Ardon, le 01-Juillet 2013.  
Lettre recommandée avec accusé de réception.

<b>DESTINATAIRES:</b>	Correspondant Local de Matéiovigilance. ↳ Diffusion à réaliser pour information auprès : du Directeur de l'Etablissement de Santé, de tous les utilisateurs.
<b>DISPOSITIF MEDICAL CONCERNE:</b>	Dispositif d'extension de référence 1150.59AC.
<b>OBJET:</b>	Risque de déverrouillage du dispositif d'extension.

- Figure 1 : Dispositif d'extension 1150.29AC -

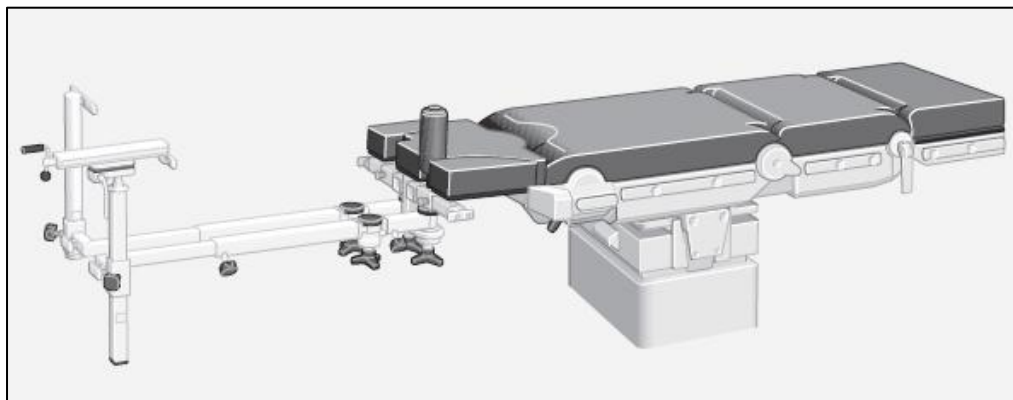
Particulièrement attentif à la qualité et à la sécurité de ses produits, le fabricant MAQUET GmbH a eu connaissance de deux événements ayant conduit à un déverrouillage du dispositif d'extension 1150.59AC avec le plateau de la table d'opération. L'accessoire est alors tombé au sol dans sa totalité.

1°- Dans le premier cas, l'interface des plaques jambières a été orientée vers le bas et un déplacement longitudinal du plateau a été réalisé par la suite en direction de la tête du patient. Pendant ce mouvement, l'accessoire 1150.59AC est entré en collision avec le pilier de la table d'opération.

2°- Une dissociation de l'accessoire peut également être observée si un des adaptateurs, assemblé sur le côté gauche ou droit de l'interface des plaques jambières, n'est pas verrouillé correctement. Dans ce cas, l'adaptateur peut être alors amené à sortir de son logement suite à l'application de forces latérales sur le dispositif d'extension. Dès que le tenon de l'adaptateur n'est plus en contact avec son interface, l'adaptateur peut alors s'affaisser sous le poids du patient, entraînant ainsi la chute du dispositif d'extension au sol.

Pour prévenir tout risque tel que décrit ci-dessus, une amélioration va être apportée aux adaptateurs par le fabricant MAQUET GmbH. Dès qu'ils seront disponibles, l'équipe MAQUET SURGICAL WORKPLACES contactera votre établissement afin de procéder au remplacement des adaptateurs gauche et droite de votre (vos) dispositif(s).

1°- Veiller à utiliser avec précautions l'accessoire 1150.59AC lorsqu'il se trouve associé à un des plateaux de tables d'opération préalablement cités (cf. Page précédente).

Dans ce cas, nous vous invitons également à ne pas régler l'interface des plaques jambières et le déplacement longitudinal (direction crâniale) du plateau lorsque le dispositif d'extension 1150.59AC est utilisé.

2°- S'assurer de la bonne fixation de l'adaptateur quelle que soit la référence du plateau de la table d'opération, afin d'éliminer tout risque de déverrouillage par la suite; ceci conformément au chapitre 3 du manuel d'utilisation du dispositif d'extension 1150.59AC.
